品番	TUB31UF1Z B	品名	台付シングル13 (寒) (浴室) S)	(JI)	1 / 3
----	-------------	----	-------------------------	------	-------

件名	カートリッジ押えとリングの補修品選定注意情報 (TUB31UF1 型他)			
対象製品	TUB31UF1	TUB31UF1Z	TUB31UF2	TUB31UF2Z
	TUB31UF3Z	TUB31UF4	TUB31UF4Z	
	TUB31UFR	TUB31UFZR

金具補修品互換性情報	製品の前期型品・後期型品を識別し、それぞれに対応した補修品を選定してください。	2-A1-0061
-------------------	---	-----------

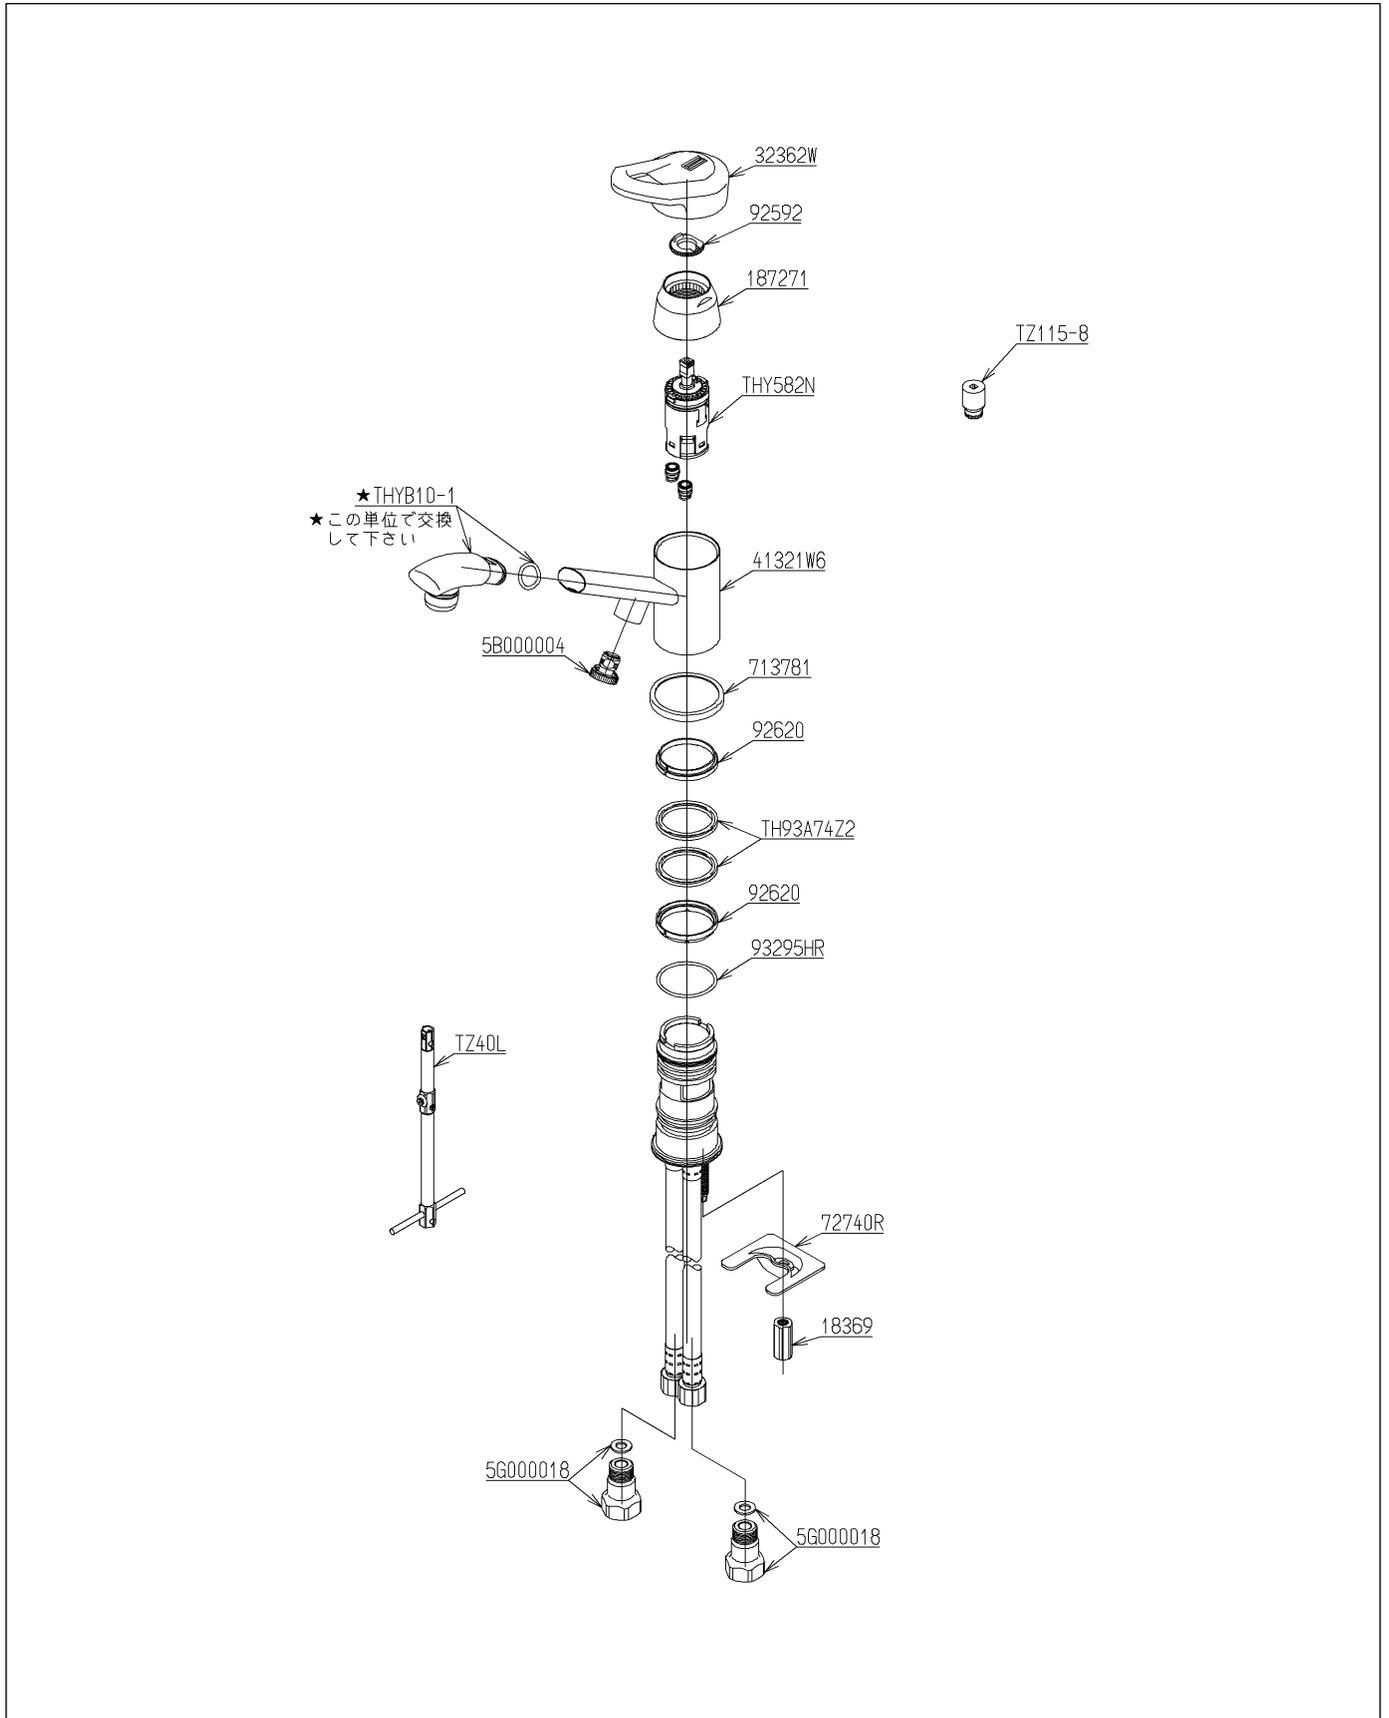
水栓本体 【樹脂製】	前期型品	切替時期 2005年11月 ～2006年7月頃	後期型品	水栓本体 【金属製】
	③パッキン		①部品追加	③パッキン
	③パッキン		①部品追加	③パッキン
			②Oリング追加	③パッキン

前期型品	後期型品
※カートリッジ押え 18727R A	※カートリッジ押え 187271 A
※リング 71378 TP	※リング 713781 TP
①部品 不要	①部品
②Oリング 不要	②Oリング
	92620 93295HR

前期・後期型品共通
 UパッキンをXパッキンに変更しています。
 補修の際は2個同時交換して下さい。
③パッキン TH93A74Z2 (Xパッキン2個入り)

注意 ※カートリッジ押えとリングは、同時交換する必要はありません。
 それぞれ単品補修可能です。
